„Rekonstrukce ŽST Batelov včetně DOZ výhybny Spělov“

Vysvětlení, změny a doplnění zadávací dokumentace - Dodatek č. 11

PŘÍČNÝ ŘEZ 6-6

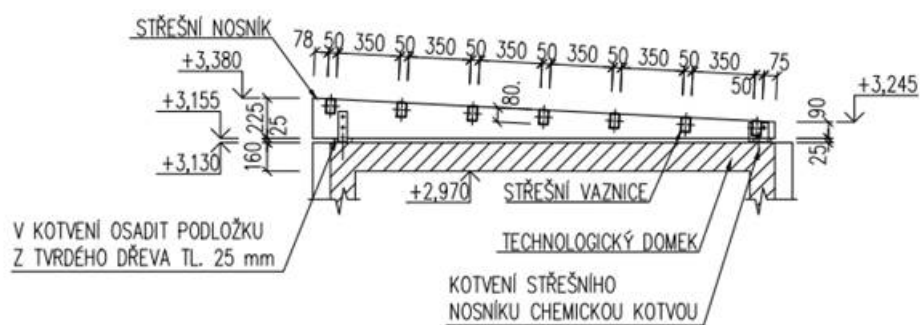
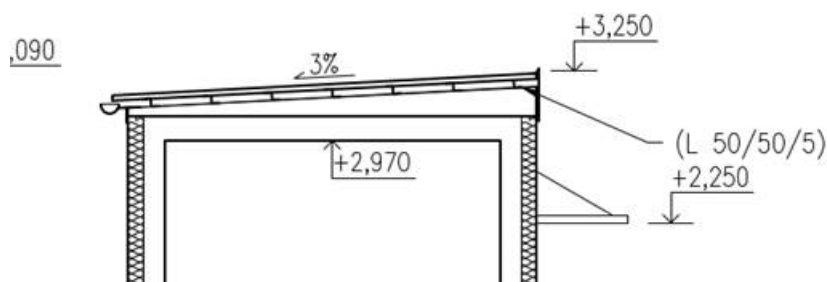
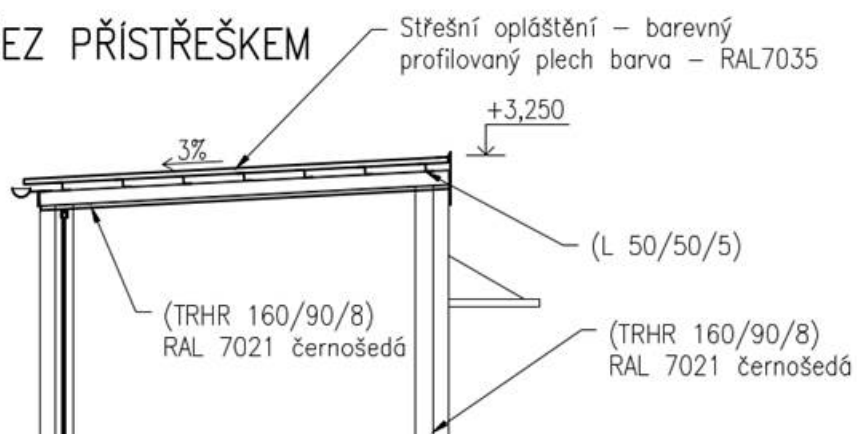
Prosíme o upřesnění nesrovnalostí mezi výkresy a technickou zprávou a zároveň žádáme o doplnění chybějících položek do výkazu výměr.

V rozpočtu není položka na podhled, v technické zprávě je HPL podhled na AL konstrukci, ve statickém výpočtu HPL tloušťka 20 mm, na výkresech HPL podhled není.

Ve výkresech a technické zprávě je výška 60 mm a plech tloušťky 0,7 s antikondenzační úpravou a ve statickém výpočtu je střešní plech výška 35 mm a tloušťka 0,88 mm.

Na výkresech jsou podélné prvky pod střešní krytinou z L50/50/5, ale ve statickém výpočtu jsou nosníky nad domky dřevěné 50x80 a nad čekárnou UPE80.

Sklo je na výkresech z jednoduchého ESG 10 mm, podle technické zprávy má plnit zábradelní funkci a podle statického výpočtu VSG 8.8.4

Na výkresech je nátěrový systém ONS 22 a v technické zprávě ONS01/91.

Přikládáme upravenou dokumentaci.

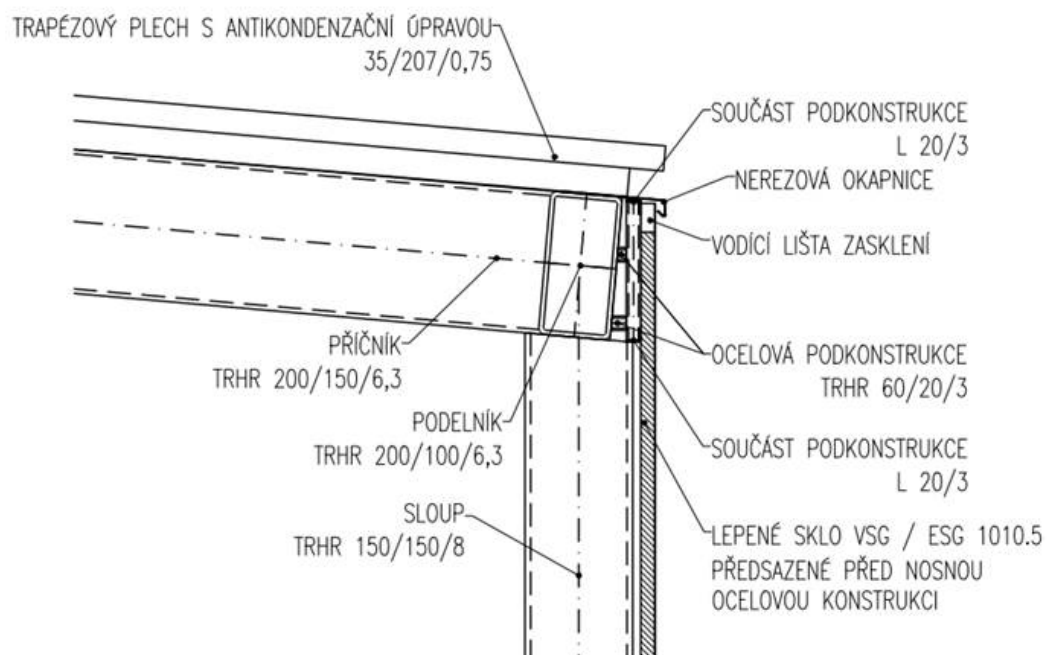
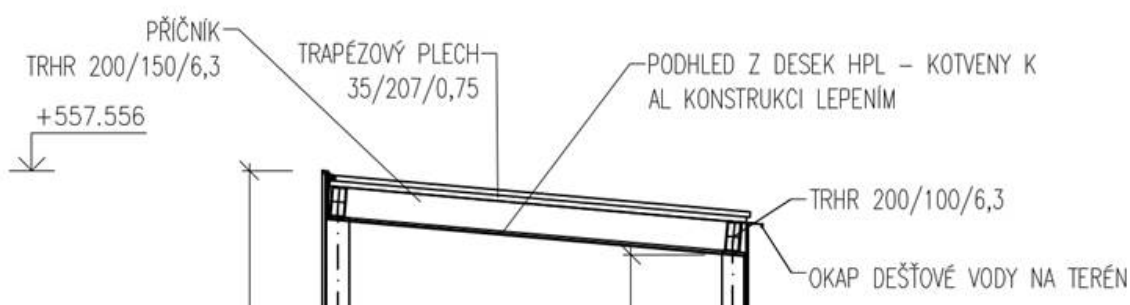
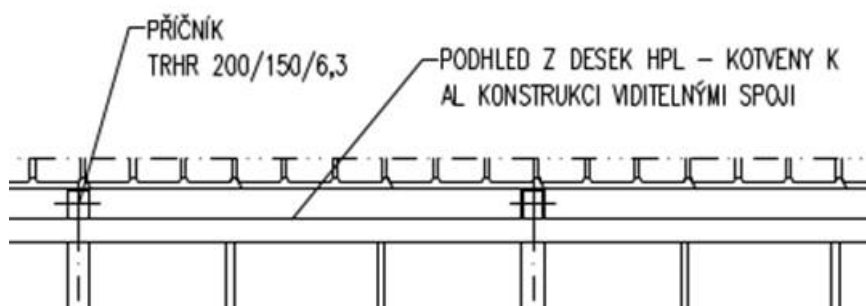
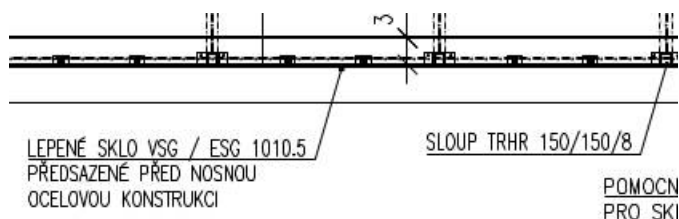
Prosíme o upřesnění nesrovnalostí mezi výkresy a statickou zprávou:

Podle Technické zprávy mají mít nosné rámy osovou vzdálenost 2,4-3,27m (tomu odpovídají i výkresy), ale podle statického výpočtu mají mít pouze 2m.

Podle TZ 140/80/5, podle statického výpočtu a výkresů to je 150/150/8

Od 100/50/5 do 100/60/6,3

TZ140/80/5, výkresy 200/150/6,3, statický výpočet 150/150/8

TZ 140/100/6,3, výkresy 200/100/6,3, statický výpočet 200/100/8

Požární zpráva počítá pouze se střešou z nehořlavého sendvičového panelu, s podhledy z HPL nepočítá vůbec, výkresy a technická zpráva se na různých místech liší v uchycení HPL panelů viditelné uchycení a lepení

Výkresy 10.10.5. Statický výpočet 4.4.2

Přikládáme upravenou dokumentaci.
